UAVHENGIG KVALITETSSIKRING

Permobakken, Ringerike kommune

DMR-saksnr.: 22-0095

Uavhengig kvalitetssikring iht. NVE veileder 1/2019, Permobakken, Ringerike kommune

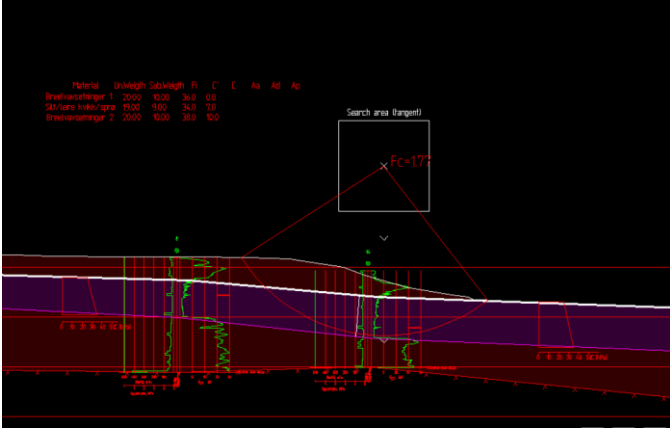
<p>DMR setter spørsmål ved hvor det ikke er gjort en beregning på sammensatt glideflate.</p> <p>Dag Erland: <i>«Har sjekket sammensatte glideflater og sikkerhetsfaktor er ok, det er den sirkulær glideflate som er den kritiske»</i></p> <p>DMR er enig i valg av programvare og metode.</p>		
<p>Krav til Sikkerhet</p>	<p>For tiltakskategori K4 stilles det etter NVE veileder 1/2019 krav om <i>ikke forverring</i> eller absolutt sikkerhetsfaktor hvor $F_{Cu} \geq 1,4 * F_s$ og $F_{C\phi} \geq 1,25$. F_s er sprøhetsforholdet som korrigerer sprøbruddeffekten i de udrenerte beregningene.</p> <p>For tiltak som ikke forverrer stabiliteten er kravet til sikkerhet $F_{cu} \geq 1,40$ og $F_{c\phi} \geq 1,25$. Ved lavere sikkerhet må F_{cu} og $F_{c\phi}$ økes prosentvis.</p>		<p>L</p>
<p>Valg av parametere og kontroll av beregninger</p> <p>Kritiske snitt</p> <p>Lagdeling</p> <p>Valg av parametere</p>	<p>De valgte snitt i området, er sett som der hvor det er den bratteste skråning med størst høydeforskjell og mest kritiske grunnforhold. Denne er OK.</p> <p>Lagdeling er OK.</p> <p>Skjærstyrken virker til dels høy i de to profilene x.3 og x.4. I tegning x.4 virker det som at skjærstyrkeprofilen burde ha startet med noe lavere verdi. I tegning x.3 stilles det spørsmål om hvorfor skjærstyrkeprofilen er konstant og lik på toppen og i bunnen av skråning.</p> <p>Dag Erland: <i>«Har prøvd å endre c-profilen i x.3 til 25-35 og får god stabilitet, $FC=1,77$. Ny x.3 er plottet herunder.»</i></p>  <p><i>I profil x.4 er både NKT,k og $N\Delta u$. K innenfor arbeidsområdet i forhold til figur Y.2, men avviker betydelig i topp. Tolker det dithen at siltig masser/siltlag påvirker poretrykket og gir lavere verdier. Treksialforsøkene har litt prøveforstyrrelse og man må regne med at helt uforstyrrede prøver hadde gitt bedre resultater. Man kan spekulere i om skjærfastheten kunne vært noe lavere i bunn av plottet, men kunne til gjengjeld vært en del høyere fra 6-10 meter. Total sett vurderer jeg tolkningen som relativt konservativ.»</i></p> <p>DMR er enig i dette og parameter er sett som OK</p>	<p>TS</p>	<p>L</p>

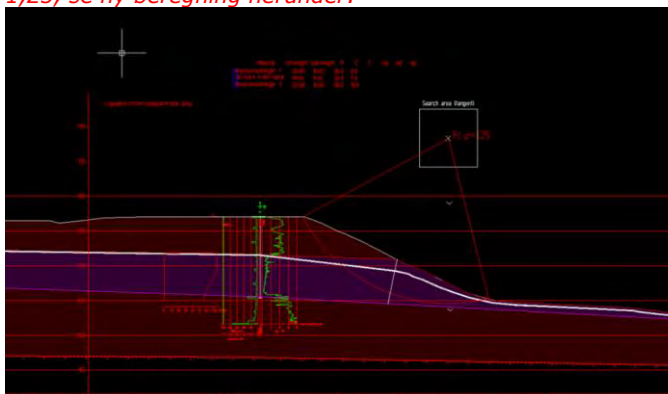
Attraksjon er brukt direkte i stedet for kohesjon i programvaren Geosuite stability, og søkefirkanten for den drenerte situasjonen i figur x.4 må endres da denne ligger i kanten av figuren. Søkefirkanten for udrenert situasjon er stor og DMR setter spørsmål ved om en mindre søkefirkant vil endre resultatet.
